W/IGM-4105.U.383.871/15

**Dotyczy:** - zaopiniowania projektu budowlano-wykonawczego odwodnienia ulic na terenie miasta Milanówka – końcowy odcinek ulicy Wylot przy skrzyżowaniu z ulicą Sowia, z odpływem ulicą Sowia do rowu melioracyjnego RS-18;  
- pisma znak: W/IGM-4105.U.1278.3521/14 z dnia 04.08.2014r.

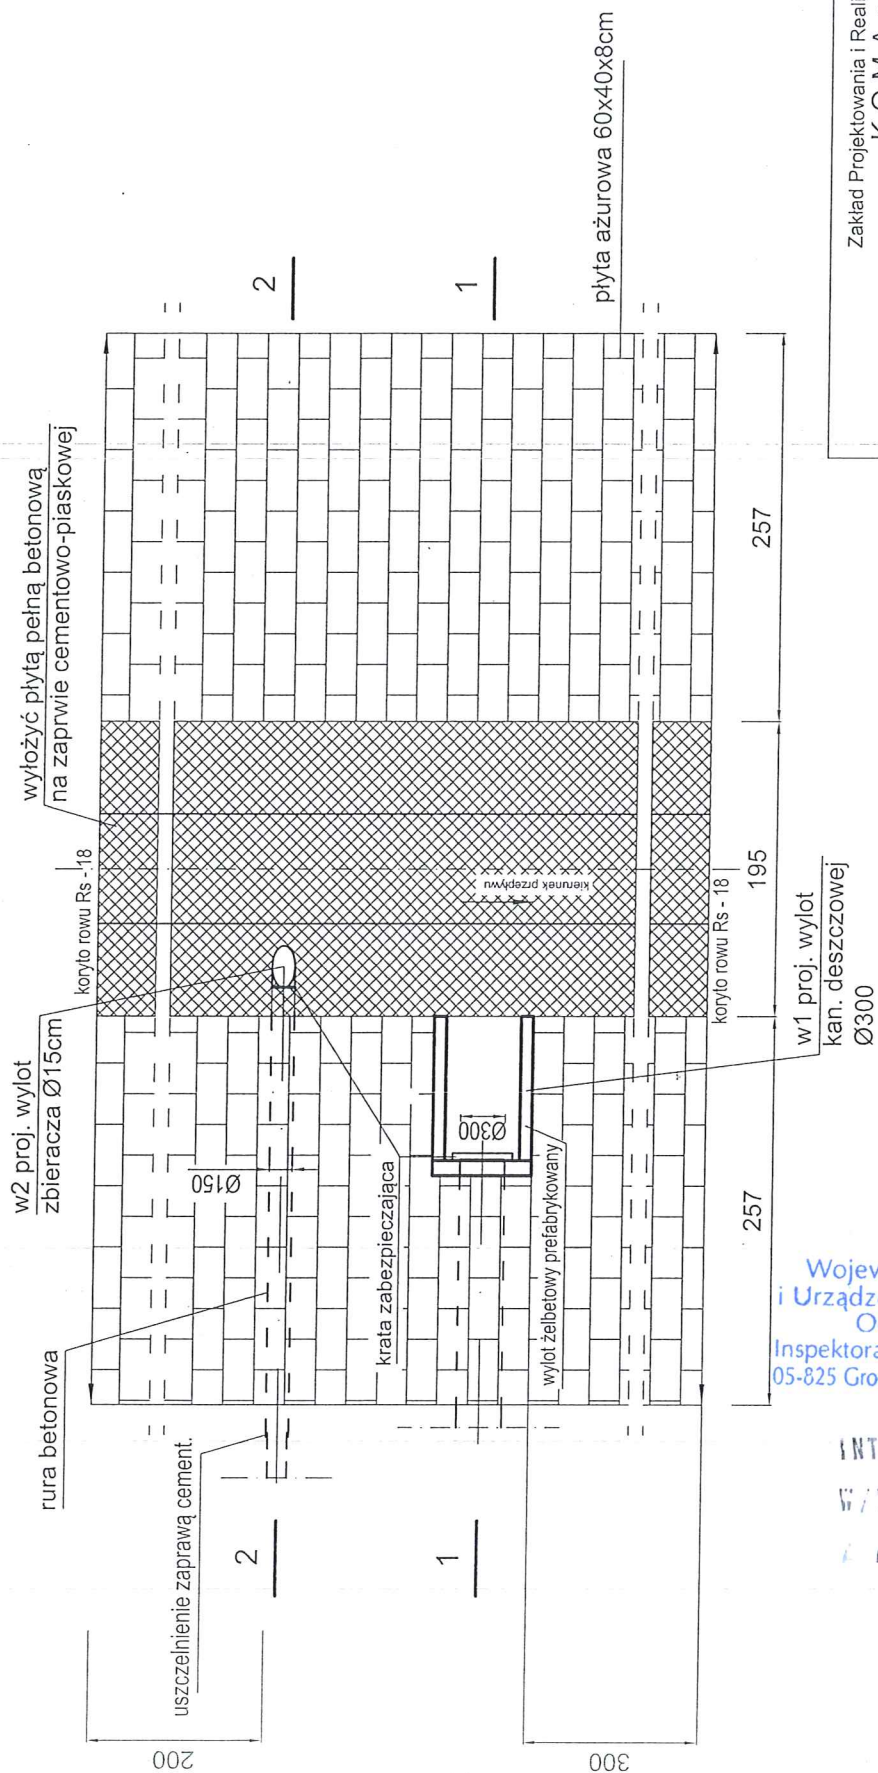
W odpowiedzi na pismo z dnia 16.02.2015r. (wpłynęło dnia 17.02.2015r.), Wojewódzki Zarząd Melioracji i Urządzeń Wodnych w Warszawie Inspektorat w Grodzisku Mazowieckim opiniuje pozytywnie przedłożone opracowanie, tj.: budowę kanalizacji deszczowej z odprowadzeniem podczyszczonych i retencjonowanych wód opadowych lub roztopowych w km 2+213 rowu melioracyjnego RS-18, wylotem  $\varnothing$  300 mm w ilości  $Q_{\max s} = 10,00 \text{ dm}^3/\text{s}$  wraz z przebudową drenażu, tj. budową w ulicy Sowiej rurociągu  $\varnothing$  150 mm przejmującego wody z drenażu rolnego z wylotem do rowu RS-18 w km 2+215 jego biegu.
